Bescheid

Zulassungsnummer:
Z-19.14-1260

Brandschutzverglasung "Lindner Typ F30-2"
der Feuerwiderstandsklasse F 30 nach DIN 4102-13

Dieser Bescheid ändert und ergänzt die allgemeine bauaufsichtliche Zulassung und verlängert die Geltungsdauer der allgemeinen bauaufsichtlichen Zulassung Nr. Z-19.14-1260 vom 27. Oktober 2005. Dieser Bescheid umfasst sechs Seiten und fünf Anlagen. Er gilt nur in Verbindung mit der oben genannten allgemeinen bauaufsichtlichen Zulassung und darf nur zusammen mit dieser verwendet werden.

Anlage Ä/E/V1 zum Änderungs-,
Ergänzungs- und
Verlängerungsbescheid
vom 01 JUNI 2009
zur Zulassung
Nr. Z-19.14-1260
vom 27. Oktober 2005

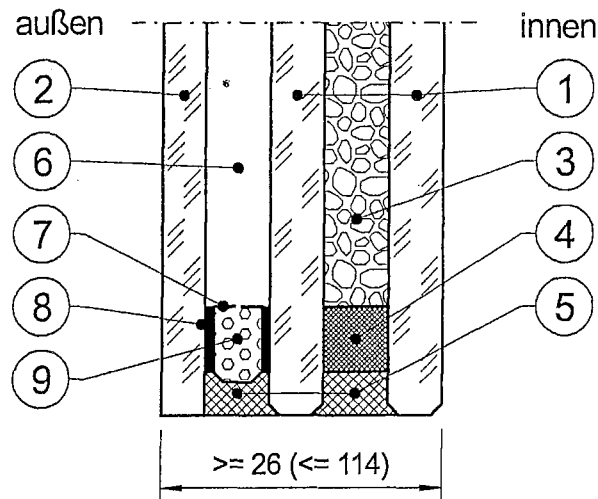
- 8 Die Anlagen 21.1 bis 21.4 der allgemeinen bauaufsichtlichen Zulassung werden durch die Anlagen Ä/E/V1 bis Ä/E/V4 dieses Bescheides ersetzt.
- 9 Die allgemeine bauaufsichtliche Zulassung wird um die Anlage Ä/E/V5 dieses Bescheides ergänzt.

- 2.1.1.1 Für Brandschutzverglasungen nach dieser allgemeinen bauaufsichtlichen Zulassung sind Verbundglasscheiben nach DIN EN 14449¹⁰ der Firma VETROTECH SAINT-GOBAIN (INTERNATIONAL) AG, Bern (CH), vom Typ "SGG CONTRAFLAM 30" gemäß Anlage Ä/E/V1 zu verwenden.
